「平成25年経済産業省告示第164号（平成15年経済産業省告示第249号（電気事業法施行規則第五十二条の二第一号口の要件、第一号ハ及び第二号口の機械器具並びに第一号ニ及び第二号ハの算定方法等並びに第五十三条第二項第五号の頻度に関する告示）の一部を改正する告示）」及び「主任技術者制度の解釈及び運用（内規）（20130107商局第2号）」の一部改正案について

平成26年2月19日
経済産業省
商務流通保安グループ
電力安全課

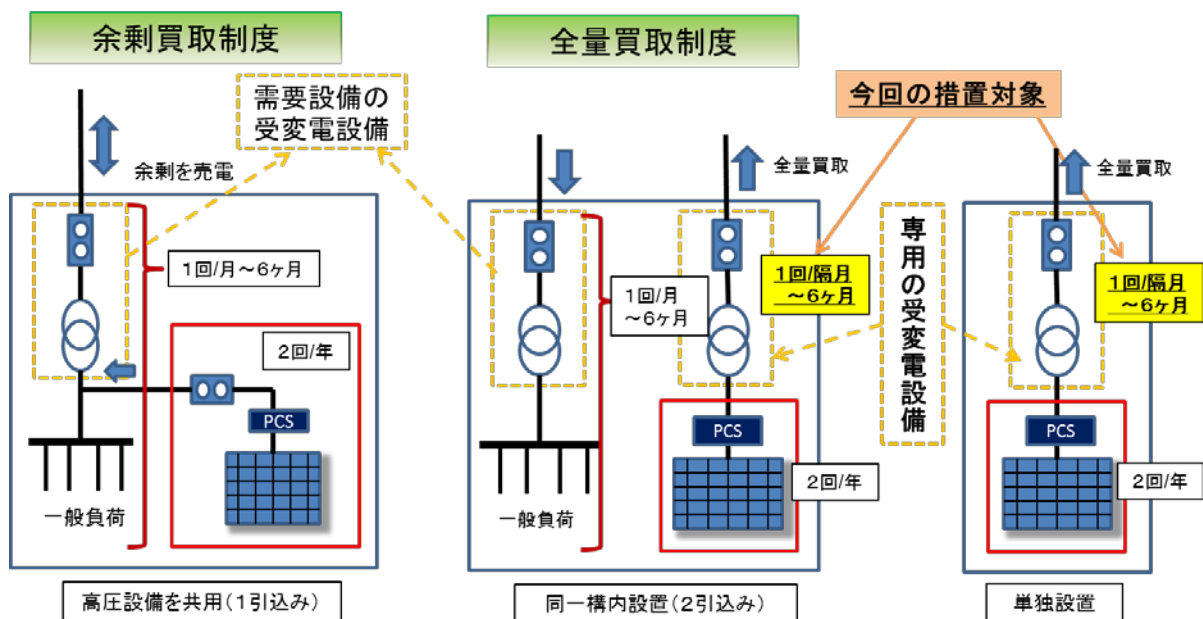
平成24年7月に再生可能エネルギー電気的全量買取制度が導入された。これまでの再生可能エネルギー電気の余剰買取制度下での設備形態においては、受変電設備は需要設備の受変電設備と共有されるが、全量買取制度下での設備形態については、余剰買取制度下での設備形態と異なり専用の受変電設備を有することとなる（下図参照）。

このため、全量買取制度下で使用される専用の受変電設備に係る保安管理のための点検の頻度を決定することが必要となったものであり、全量買取制度下及び余剰買取制度下のいずれにおいても、使用される機器等は同等なものであり、設備上には双方のリスクに有意な差が認められないことか

ら、点検頻度は同等とすることが適正かつ公平であるとの考えにより、全量買取制度下での設備形態における専用の受変電設備については、需要設備の受変電設備と同等の点検頻度に設定したところ（平成25年告示第2条。平成26年4月1日施行予定。）である。

今回、先般の閣議決定を受けて、太陽電池発電所と需要設備の受変電設備について、これまでの点検の有効性を踏まえた上で、設備の設置環境や使用状況の違いについて、実験結果等を含めて、感電・火災・波及事故に係るリスクを詳細に分析・評価した。その結果、太陽電池発電所の受変電設備は需要設備の受変電設備に比べて、総合的にみると僅かではあるがリスクが小さいものとの結論が得られたため、太陽電池発電所の受変電設備に係る6箇月毎未満の点検頻度は、施設条件に応じて、下記の表のとおり平成25年告示第2条（未施行部分）による改正内容より緩和することとする。
